Présentation de mémoire pour l'Office de consultation publique de Montréal  
dans le cadre du redéveloppement de la Place Versailles

**Créer l'île piétonne**

Rémy Foisy et Xin Bei Cao

2024

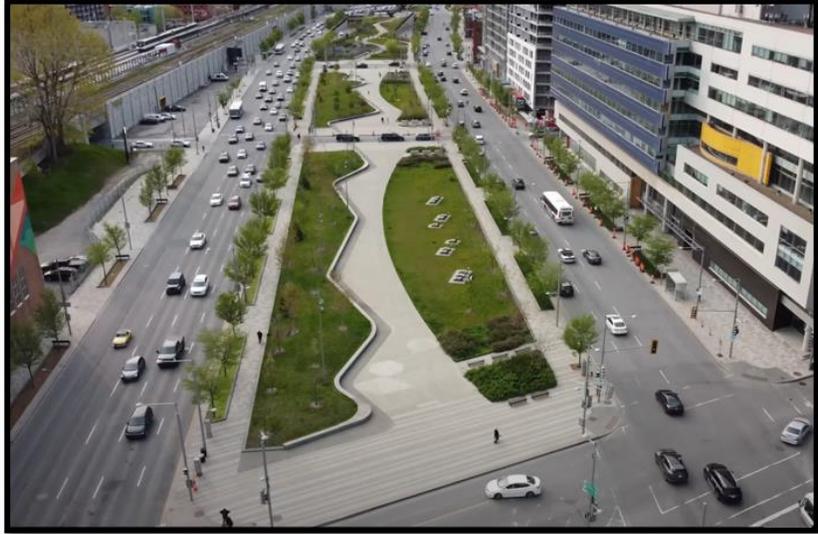
En tant que personnes concernées par la mobilité, nous craignons que la proposition du nouvel aménagement ne puisse offrir une expérience piétonne aussi satisfaisante que l'intérieur actuel de la Place Versailles. En analysant les plans, on constate que la nouvelle proposition morcelle l'espace piétonnier en quatre places ou parcs publics distincts avec l'ajout de nouvelles rues automobiles.

*Ces images illustrent les espaces publics piétonniers présentement continus (en vert) morcelés par les rues proposées (lignes orange).*

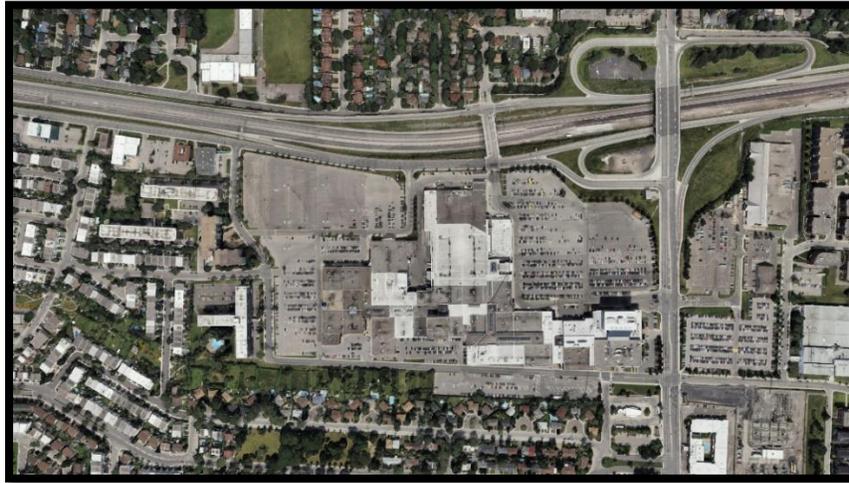
Un autre enjeu lié à la proposition de redéveloppement de la place Versailles est la possibilité de traverser le secteur en voiture. Malgré les tentatives de mesure d'apaisement proposées tels les tête-bêche, ces mesures ne restent que dissuasives et n'empêchent pas réellement l'utilisation du secteur comme itinéraire de contournement pour éviter la congestion sur les artères principales ou les feux de circulation. Cela entraînerait une augmentation significative de la circulation de transit,

avec de nombreux véhicules traversant le secteur sans que le nouveau quartier ne soit leur destination.

*Cette série d'images montre que les rues et les sens de circulation qui seront créés dans le réaménagement de la Place Versailles permettront la traversée (les ligne rouge montrent des possibilités de travers du secteur).*

Il serait plus judicieux de reconnaître que le bénéfice mineur de ces places de stationnement sur rue ne justifie pas les effets négatifs majeurs causés par le morcellement de l'espace. Nous proposons d'ajouter ces 140 places dans des structures de stationnement à étages déjà prévues dans le projet. Par cette mutualisation du stationnement, ces places seraient spécifiquement réservées aux clients des commerces du nouveau développement, préservant ainsi l'intégrité de l'espace piétonnier.

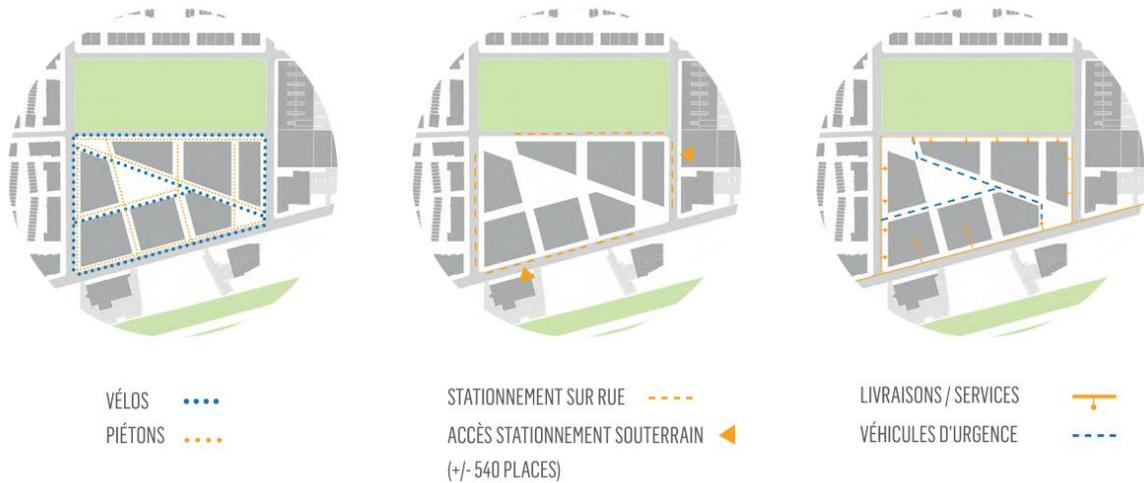
Une critique importante contre une grande île piétonne est celle qui concerne l'accessibilité des services d'urgence. Selon cette critique, un accès pour les véhicules d'urgence, notamment les camions de pompiers, est nécessaire pour intervenir en cas d'incendie, ce qui impliquerait la nécessité d'un accès automobile.

**Bien que l'enjeu soulevé soit pertinent, cette critique confond l'accès pour les véhicules d'urgence avec un accès automobile.** Il est tout à fait possible de concevoir des aménagements permettant aux véhicules d'urgence d'accéder à un espace conçu pour les mobilités douces, tout en empêchant l'accès aux voitures. Cela peut sembler contre-intuitif, car si un camion de pompier peut accéder à un lieu, il semble logique qu'une voiture puisse en faire autant. Cependant, il est possible de dissuader l'accès des voitures en combinant des aménagements physiques et une signalétique claire indiquant l'interdiction pour les véhicules non autorisés d'emprunter cet accès piétonnier. La plupart des images en vue de google Streetsview dans ce mémoire exemplarise bien comme on peut concevoir ce type d'espace:
